Многоэтажный жилой дом ГП-76
РАБОЧАЯ ДОКУМЕНТАЦИЯ

Архитектурно-строительные решения.
Секция 76.2

31081-76-АС2

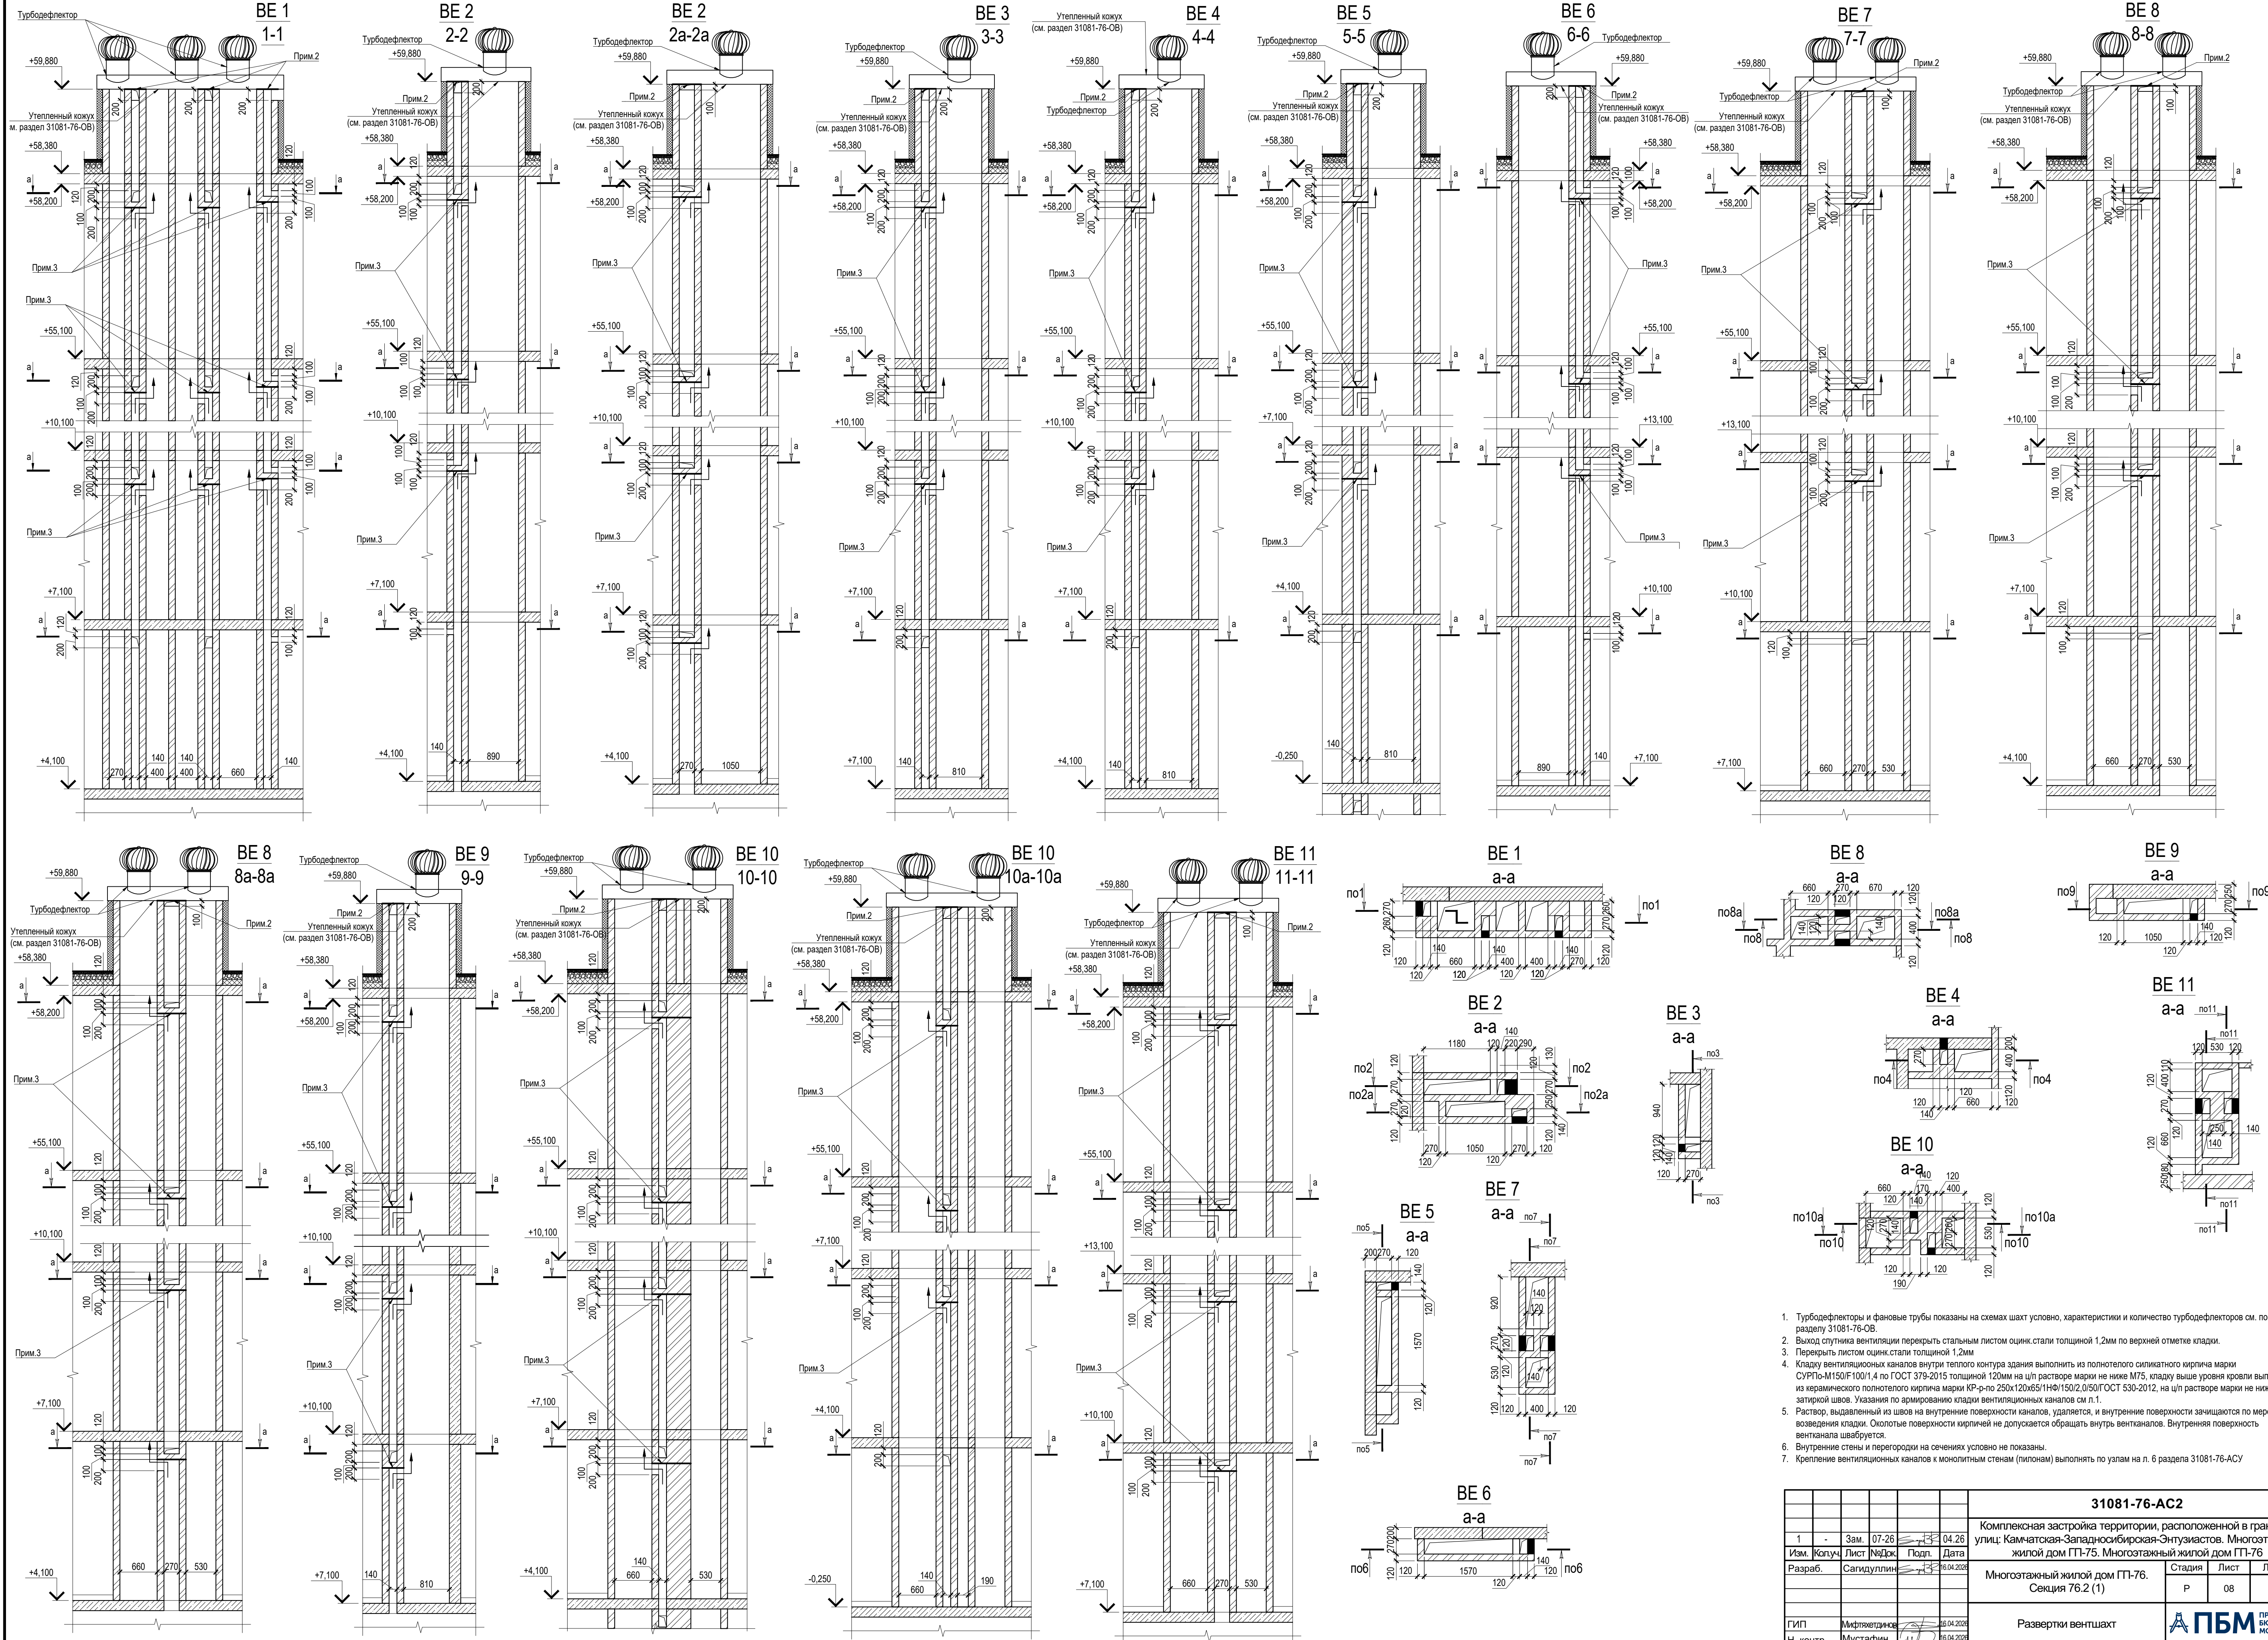
Разрешение		Обозначение	31081-76-АС2		
07-26		Наименование объекта строительства	«Комплексная застройка территории, расположенной в границах улиц: Камчатская- Западносибирская-Энтузиастов. Многоэтажный жилой дом ГП-75. Многоэтажный жилой дом ГП-76»		
Изм.	Лист	Содержание изменения		Код	Примечание
1	1	Внесена информация об измененных листах		5	
	3,4,5,6	Изменены размеры отверстий ОВ под кладку: 270(н)х140 —> 200(н)х140 140(н)х270 —> 100(н)х270		4	
	3,4,5,6	Изменена отметка низа отверстий ОВ-2 (Ø133) на 2,0м от ур.ч.п.		3	
	4,5	Добавлен простенок 200мм в окне ЛК		4	
	9	Откорректированы развертки вентиля в соответствии с новыми размерами отверстий		4

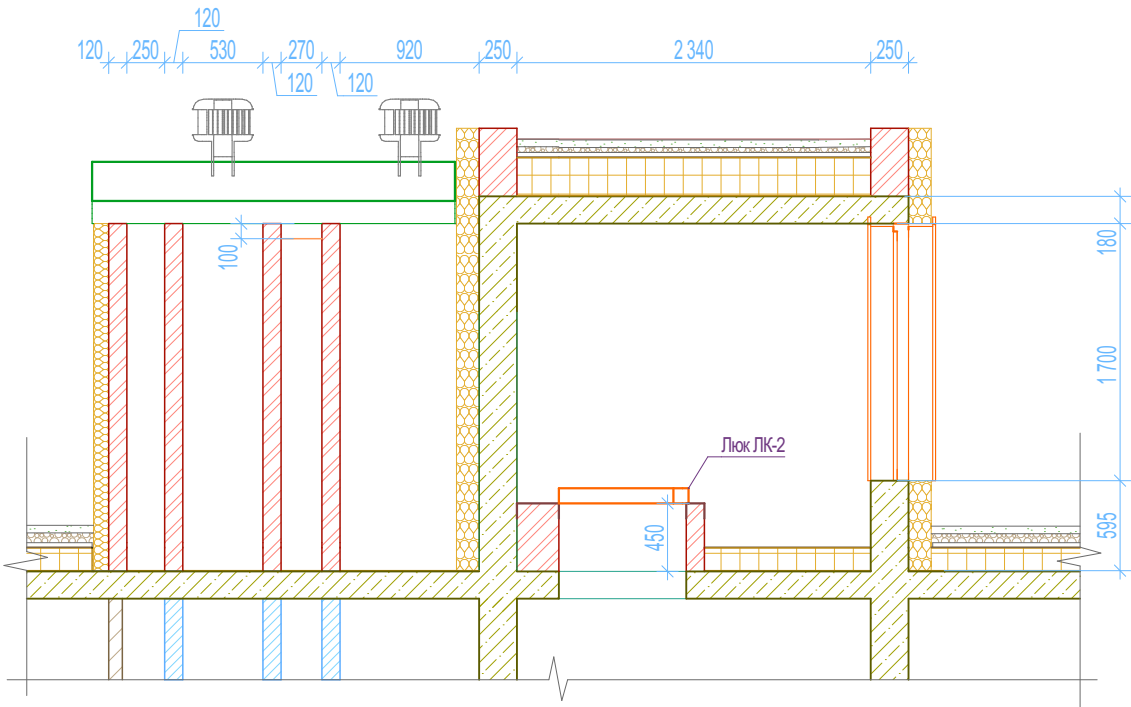
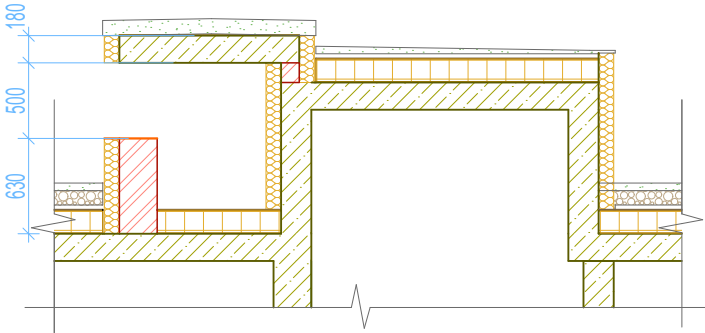
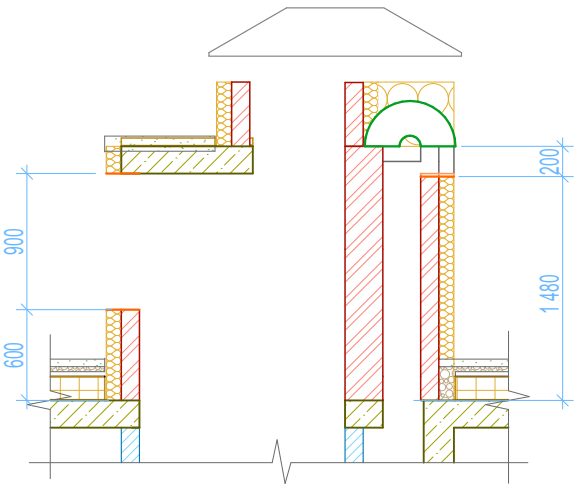
Разрешение		Обозначение	31081-76-АС2		
30-26		Наименование объекта строительства	«Комплексная застройка территории, расположенной в границах улиц: Камчатская- Западносибирская-Энтузиастов. Многоэтажный жилой дом ГП-75. Многоэтажный жилой дом ГП-76»		
Изм.	Лист	Содержание изменения		Код	Примечание
2	1	Внесена информация об измененных листах		5	
	6	Добавлены шахты ОВ и отверстия в них. Добавлены маркеры сечений для л.12		5	
	11	Добавлены дополнительные схемы сечений по шахтам на кровле		3
